## Parecer da Comissão de Avaliação

### Ampliação da Pedreira nº 5401 – “Cavada nº 2”

### Processo de Avaliação de Impacte Ambiental nº 1636/2023

**PARECER DA COMISSÃO DE AVALIAÇÃO**

Figura 3 – Linhas de água na envolvente da pedreira “Cavada n.º 2”

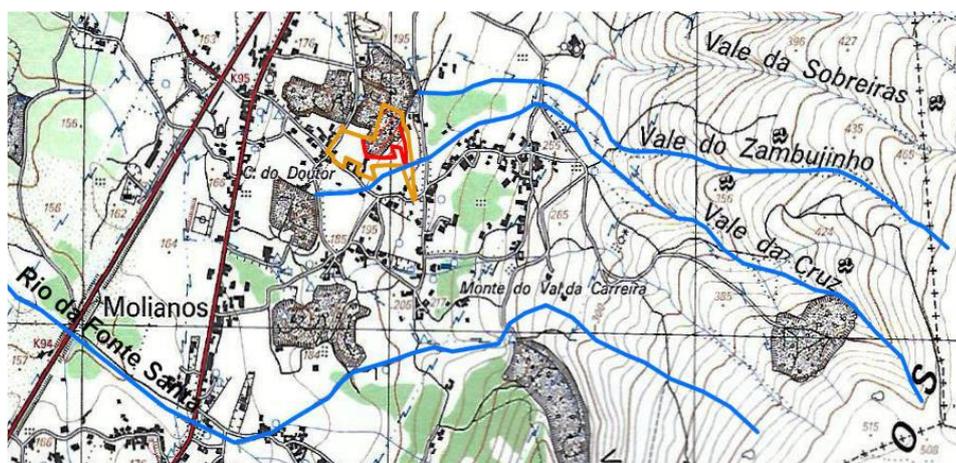
A linha de água mais próxima da pedreira é uma das linhas que correm desde a crista da serra até ao seu sopé, sem nome, mas que corre no vale denominado Vale da Cruz, e que conflui com o rio da Fonte Santa na sua margem direita.

Figura 1 – Sobreposição da Carta de Ordenamento da Proposta de Revisão do PDM de Alcobaça com as áreas em análise.

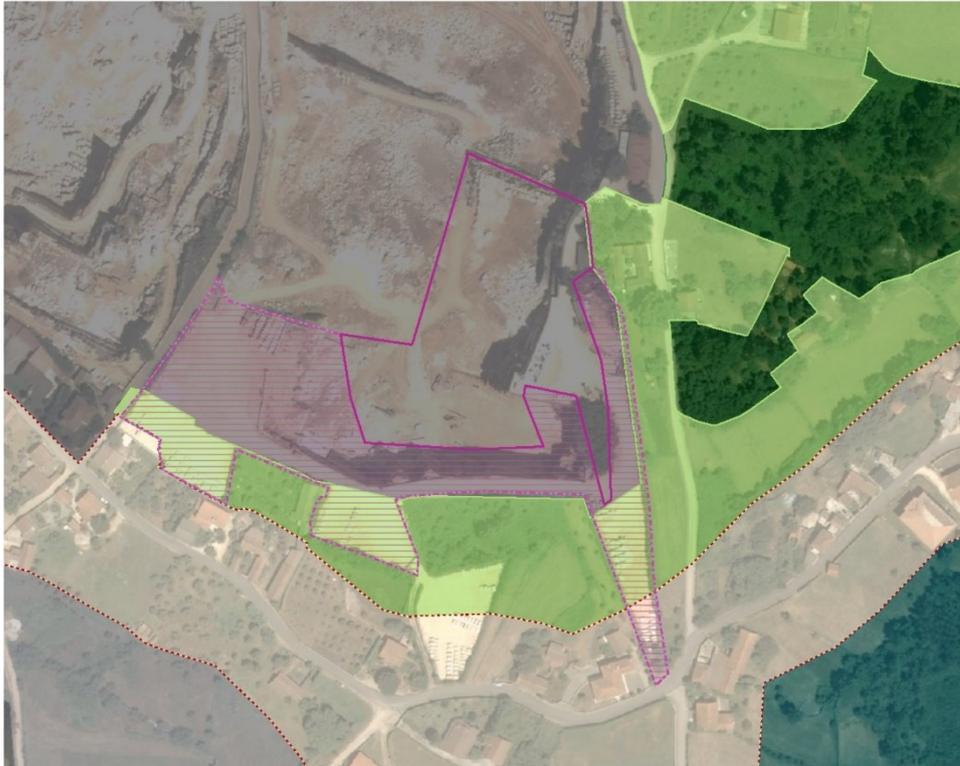
Da análise das áreas identificadas como “Área Licenciada” e “Poligonal de Ampliação” na Proposta de Revisão do Plano Diretor Municipal de Alcobça, constata-se que a área total do projeto (Área Licenciada + Poligonal de Ampliação) se encontra totalmente classificada como Solo Rústico.
